From: Deski /Telia Finland Oyj /Tampere <production-desk@teliacompany.com>
Sent: Fri, 21 Feb 2025 13:42:29 +0200
To: Kirjaamo
Cc: Deski /Telia Finland Oyj /Tampere
Subject: Telian lausunto: Länsi-Palokan liikuntapuiston ympäristö asemakaava- ja tonttijakoehdotus

Otsikko: Asemakaava, Länsi-Palokan liikuntapuiston ympäristö

Asiatunnus: JyväskyläDno-2025-546

Kaavatunnus 43:004

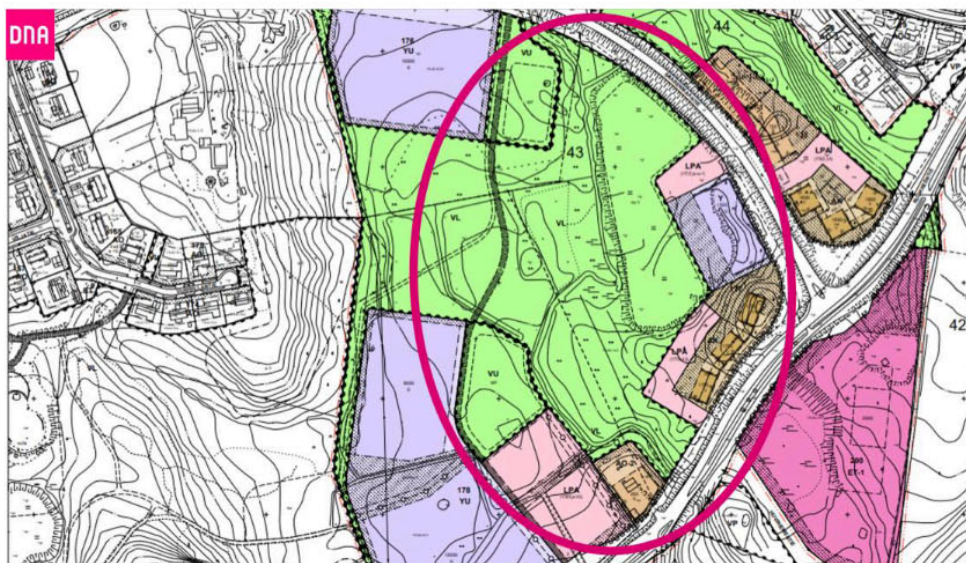
Pyydämme huomioimaan televiestintätukiaseman sijoituksen vireillä olevaan kaavarunkoon riittävän alueellisen mobiiliverkkojen kapasiteetin turvaamiseksi alla olevan kartan mukaiselle ympyröidylle alueelle.

Tyypillinen kyseisen tyyppiselle alueelle tarkoitettu televiestintätukiasema käsittää 42-48 metriä korkean putkimaston, sekä sen juurelle asennettavan n. 10 m² kokoisen laitetarakennuksen.

Tukiasema on sovittavissa lähiympäristöönsä tukemaan alueellisia rakentamisen suunnitteluperiaatteita. Televiestintätukiaseman tarvitsema maa-alue n. 100–150 m² ja kohtetta voidaan tarvittaessa hyödyntää myös alueellisen kiinteänjohtoverkon, sekä muiden teleoperaattoreiden tarpeisiin.
